Новости сервиса

Fiorino/Qubo (225/300)

ТОПЛИВНЫЙ НАСОС В ТОПЛИВНОМ БАКЕ

Двигатель не запускается – Низкая производительность двигателя –
Загорается индикатор двигателя – Сервисное решение

Рис. 1

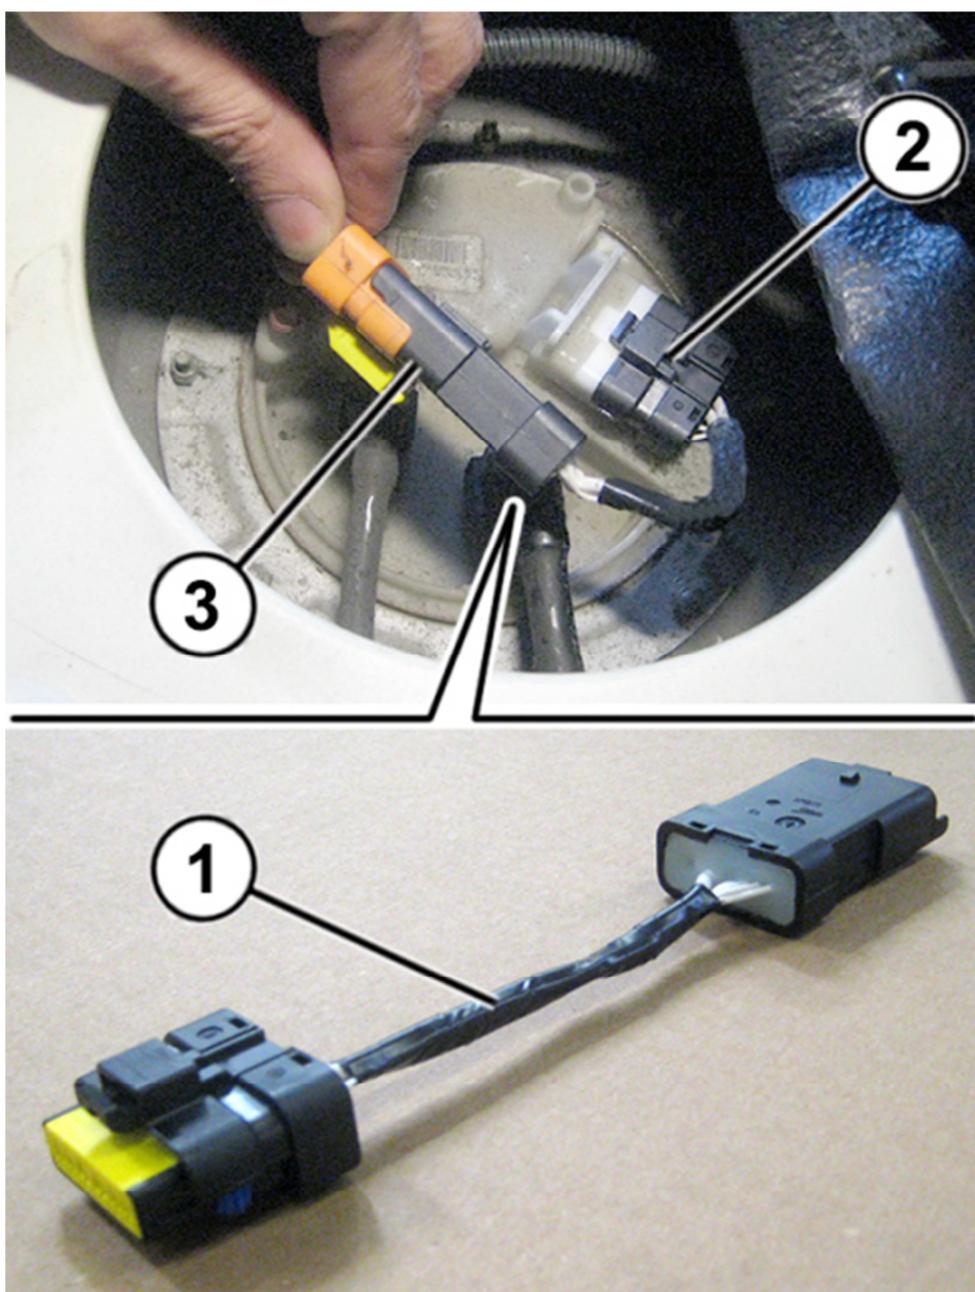
- Получить в Отделе запчастей жгут №1379922080 (1 – Рис. 1).
- Подсоединить один конец жгута к разъему на насосе (2 – Рис. 1) и другой конец – к разъему системы проводки автомобиля (3).

Рис. 2

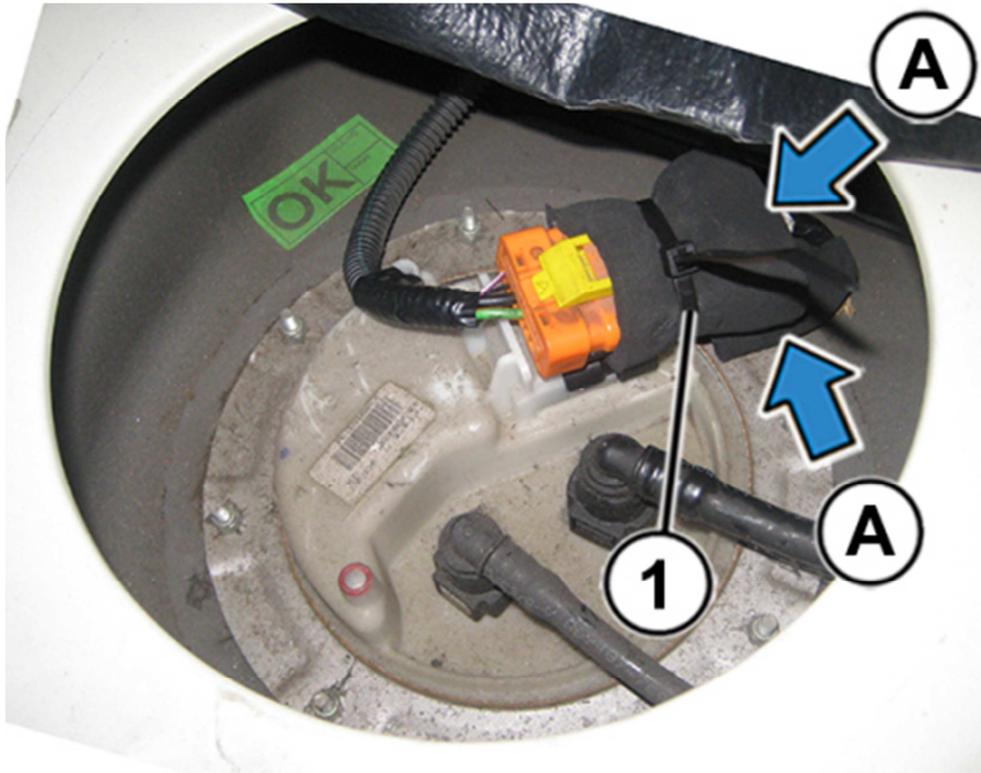
- Обмотать жгутовые разъемы липкой уплотнительной лентой №1384142080 (А – Рис. 2).
- С помощью стяжки №14560187 (1 – Рис. 2) зафиксировать жгут, как показано на Рис. 2.

Убедиться, что кабели соединителя и проводки автомобиля расположены правильно и не мешают крышке доступа; при необходимости защитить их липкой уплотнительной лентой №1384142080.
